Mission régionale d'autorité environnementale
CENTRE - VAL DE LOIRE

**Avis sur la construction d'un parc photovoltaïque flottant sur
les communes de Parnac et de Saint-Benoît-du-Sault (36)
Permis de construire**

N°MRAe 2022-3801

Figure 5 : zones projet initial (source : étude d'impact page 195)

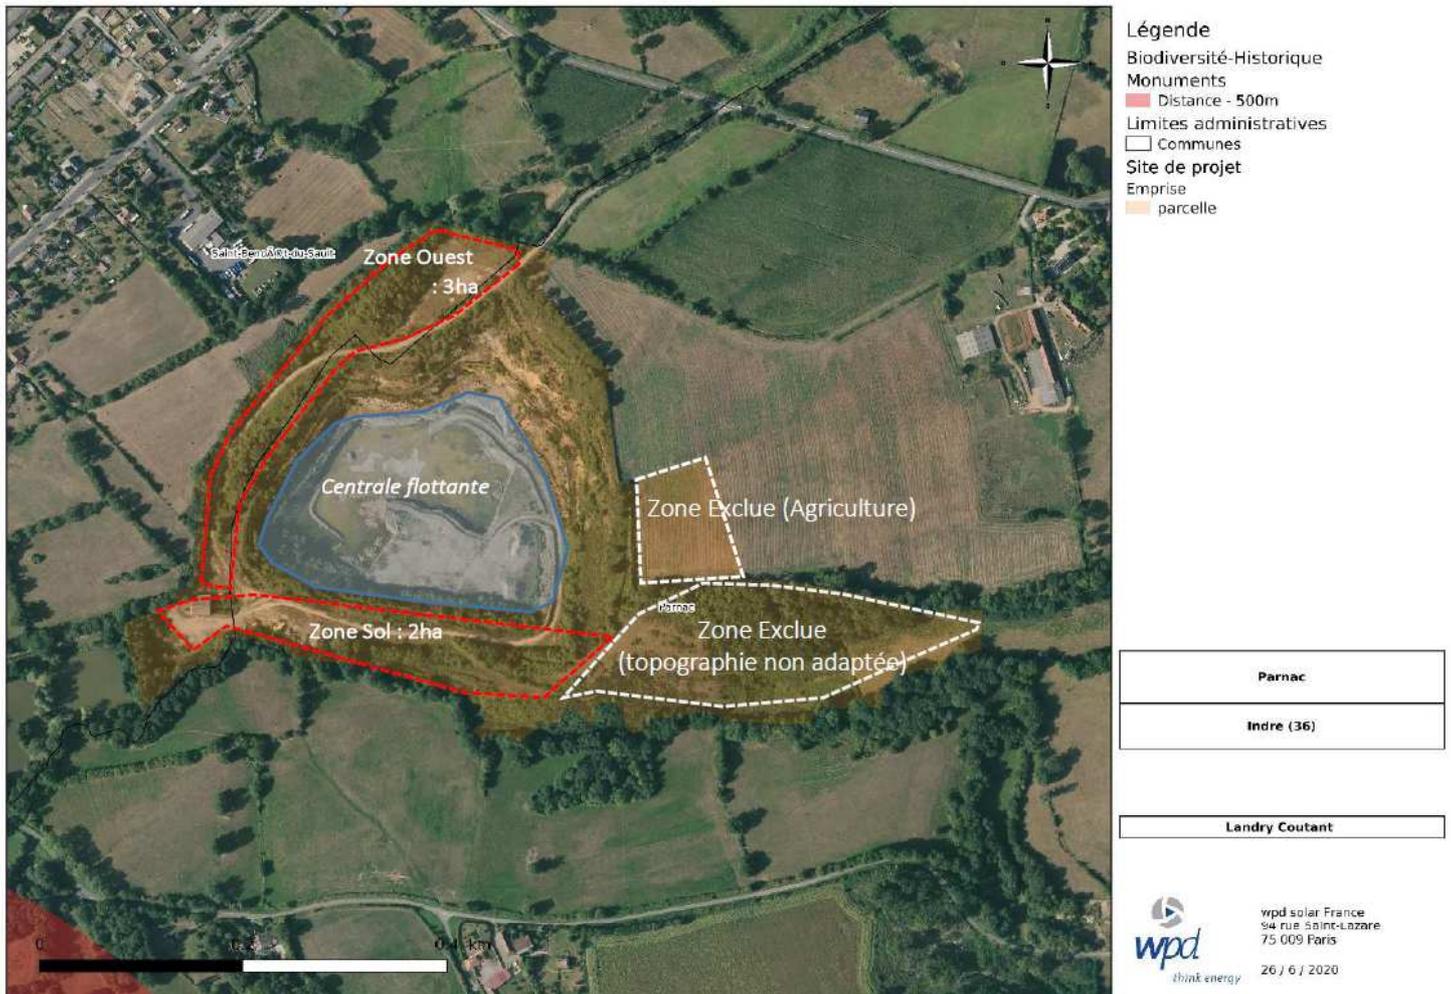
Le choix de la meilleure variante dans une « *surface maîtrisée* »³ de 21 ha repose sur l'étude des effets de l'installation de modules photovoltaïques en fonction des enjeux, des impacts et de la possibilité de mener à bien les mesures d'évitement de réduction et de compensation des impacts. L'étude d'impact détaille de manière pertinente l'ensemble des alternatives possibles sur la globalité du site. Elle précise bien les raisons qui ont conduit à exclure l'élargissement des installations au sol sur le reste de l'emprise foncière mobilisable (5 ha), notamment sur la zone ouest (« *richesse environnementale forte* ») et l'intérêt porté à la préservation des berges.
